川内原子力発電所1, 2号炉 運転期間延長認可申請に係るヒアリング  
コメント反映整理表<耐津波安全性評価>

川内1, 2号炉-耐津波安全性評価-1

津波監視設備の配置

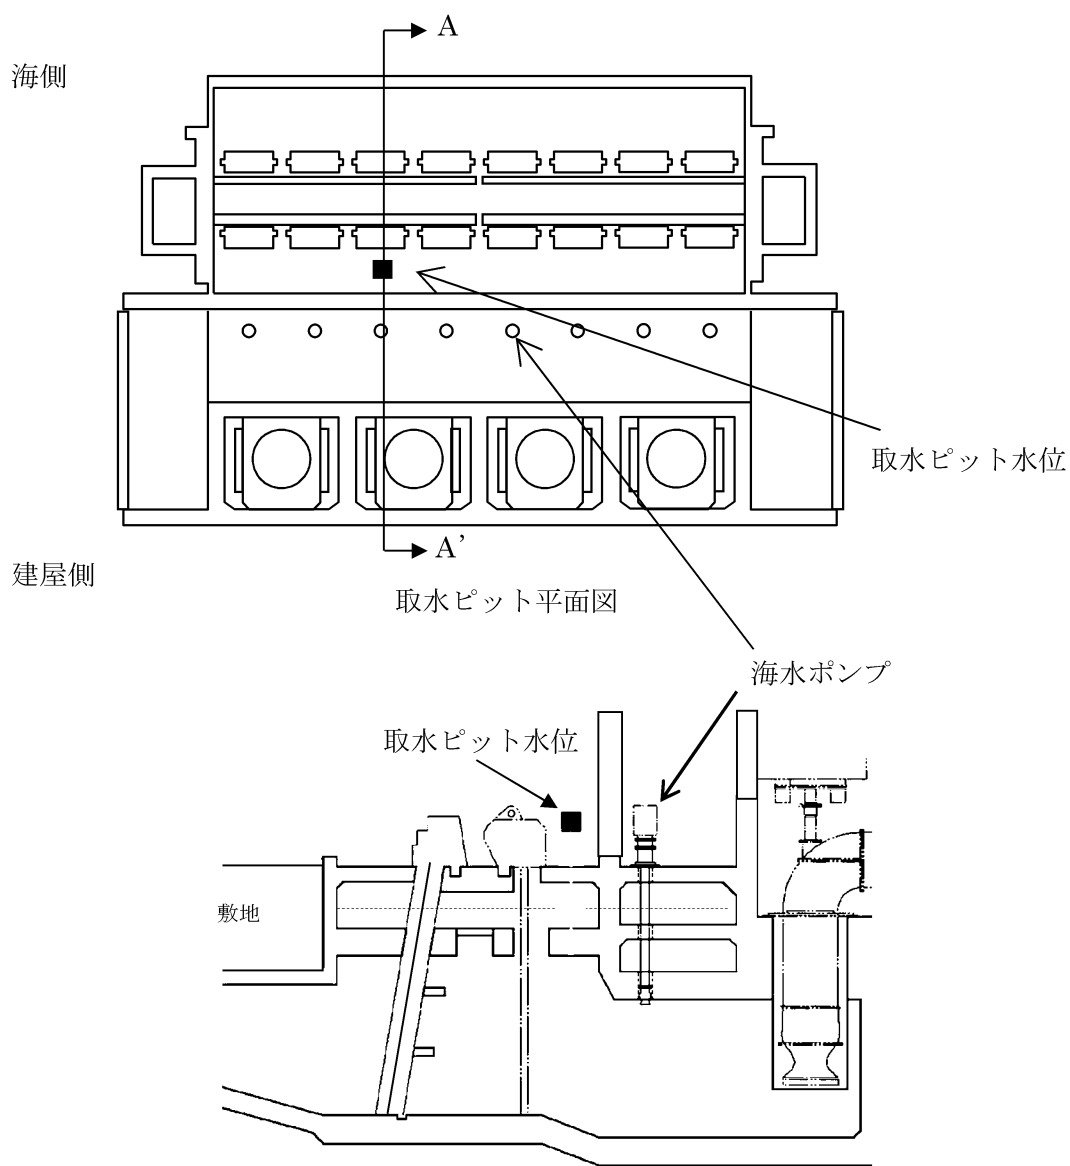
No	対象 号機	日付	資料名	該当 ページ	コメント内容	コメント対応	回答日	完了日
1	1/2号機	2月2日	耐津波安全性評価 劣化状況評価 補足説明資料	11	津波監視カメラの想定する荷重について、結果のみが記載されており、耐震評価時の最大許容荷重と同じ数値を用いている。耐震評価時と耐津波評価時では荷重の内訳が異なると考えられるが問題ないか、内訳と最大許容荷重の関係を追加し、説明すること。	回答資料 川内1, 2号炉-耐津波安全性評価-1のとおり。	2023.5.15	
2	1/2号機	2月2日	耐津波安全性評価 劣化状況評価 補足説明資料	別紙1 添付1	浸水防護施設の概要、津波監視装置が小さくて見えない、拡大図を示すこと。	回答資料 「川内1号炉_補足説明資料(耐津波安全性評価)別紙1 添付2」 「川内2号炉_補足説明資料(耐津波安全性評価)別紙1 添付2」 のとおり。	2023.5.15
